**AVIS RELATIF A LA PROTECTION
CONTRE LES EVENTUELS EFFETS NOCIFS ET NUISANCES
PROVOQUES PAR LES RAYONNEMENTS NON IONISANTS
GENERES PAR DES ANTENNES EMETTRICES STATIONNAIRES**

Commune : THIMISTER-CLERMONT - Exploitant : ORANGE

Référence exploitant : 260L1_2 / 32260L1_1 / 42260L1_1 / 52260L1_1

Rapport n° 1714 / 2023

Figure 2 : Vue en plan des installations d'antennes dans un rayon de 300 mètres autour de l'installation faisant l'objet de la demande d'avis

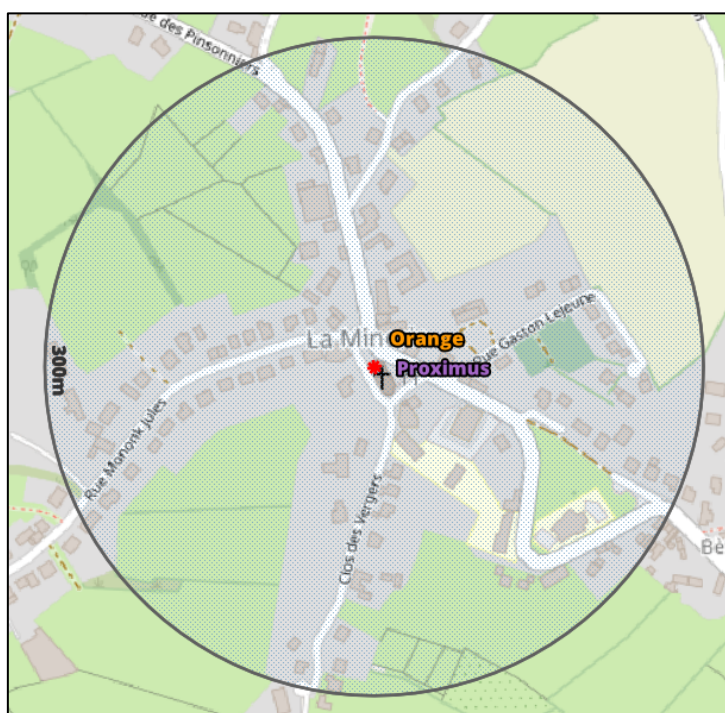
Compte tenu du nombre d'installations localisées dans la figure 2, il apparaît que l'intensité du rayonnement électromagnétique généré, dans les lieux de séjour situés à proximité de l'installation référencée dans le paragraphe 2, par l'ensemble des antennes émettrices stationnaires de l'ensemble des exploitants du même site d'antennes émettrices stationnaires respecte la limite fixée à l'article 4, § 2 du décret.
